改善箇所説明図

写真はサンバイザー(運転席側)

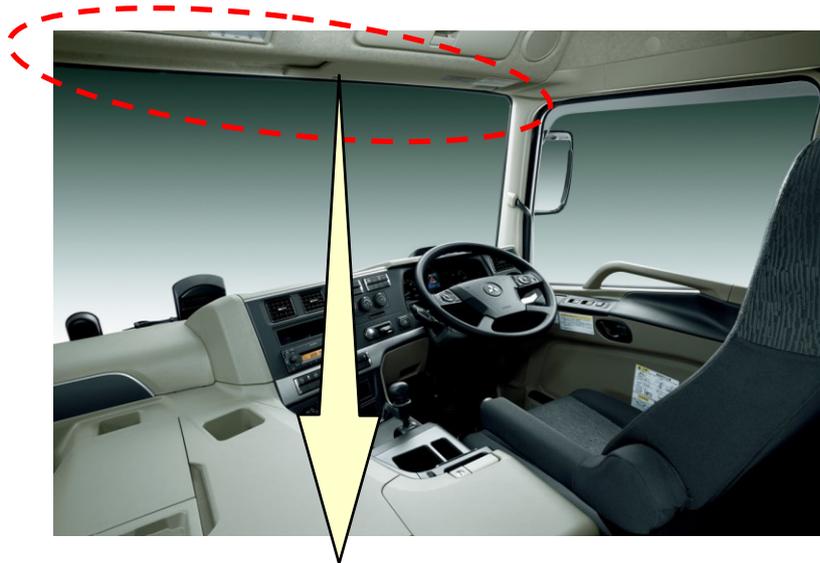
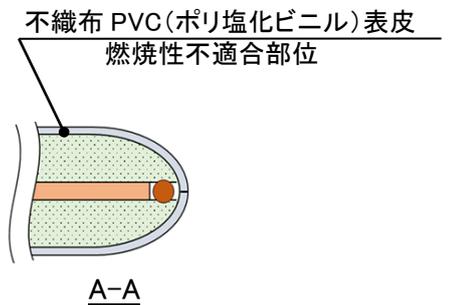
基準不適合発生箇所

サンバイザーに使用されている不織布 PVC(ポリ塩化ビニル)表皮において、表皮への難燃性の付与がされていないため、燃焼試験時に基準に定められているよりも速い速度で延焼し、保安基準に適合していない。

改善措置の内容

全車両、全てのサンバイザーを対策部品に交換する。

注：□ は対策部品に交換させて頂く部品を示す。

識別：作業終了後、ステアリングコラム裏のブラケット側面に青色で直径 5mm のマークを塗布する。
